女川原子力発電所第2号機 工事計画審査資料	
資料番号	O2-他-F-01-0101_改3
提出年月日	2022年 8月25日

女川原子力発電所第2号機 設計及び工事計画変更認可申請の概要 (ホース本数の変更前後の内訳に対する補足資料)

2022年8月25日
東北電力株式会社

(2) 敷設ルート変更に伴う有効性評価(想定時間)への影響

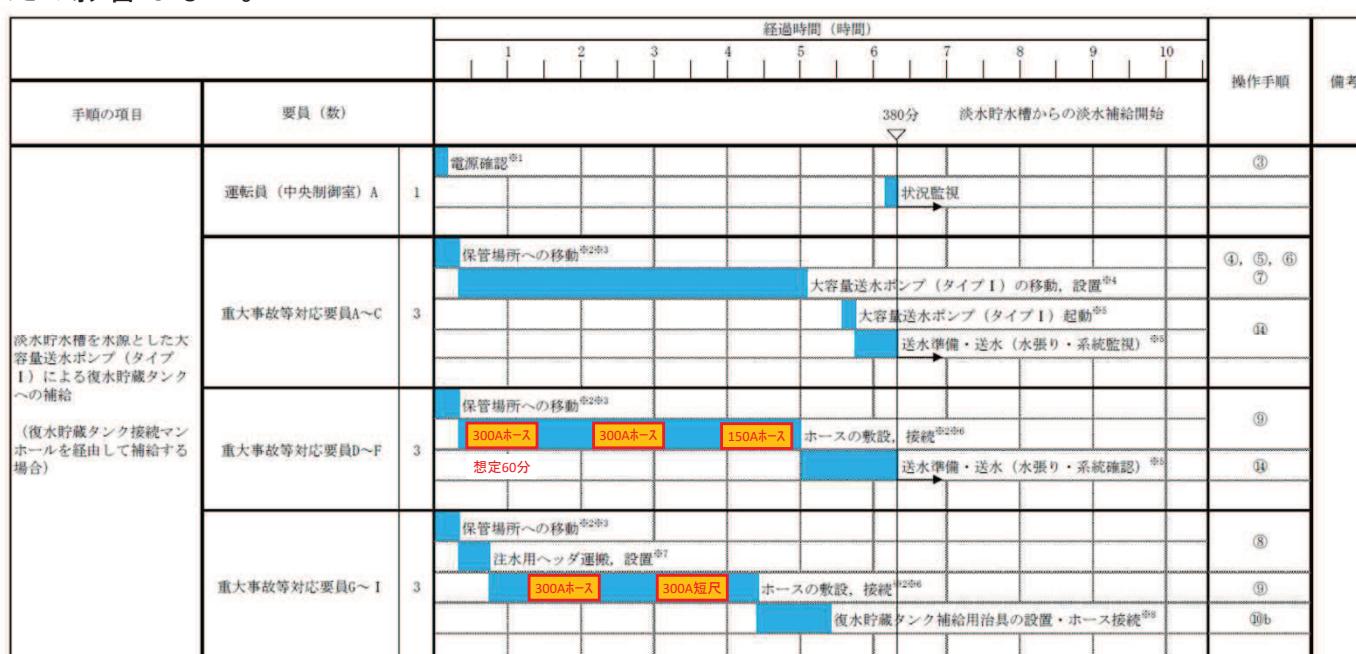
- ホースはホースコンテナに積載された状態で保管場所にて保管されており、ホースコンテナ1台につき300Aホースを600m分積載している。
- ホースコンテナからのホースの敷設は、1台あたり実時間50分と余裕時間10分の合計60分を想定時間として設定している。
- 300Aホースの用途①及び用途④はホースコンテナ3台分(1,800m分)の想定時間から変わらないため影響はない。
- 150Aホースはコンテナ1台に積載している。150Aホースの用途③は185mから355mに変更になるが、変更後もコンテナ1台に積載できる。
- 150Aホースは300Aホースより容易に取り扱えるが、想定時間は保守的に300Aホースのコンテナと同様の60分に設定しており、変更前後で想定時間が変わらないため影響はない。
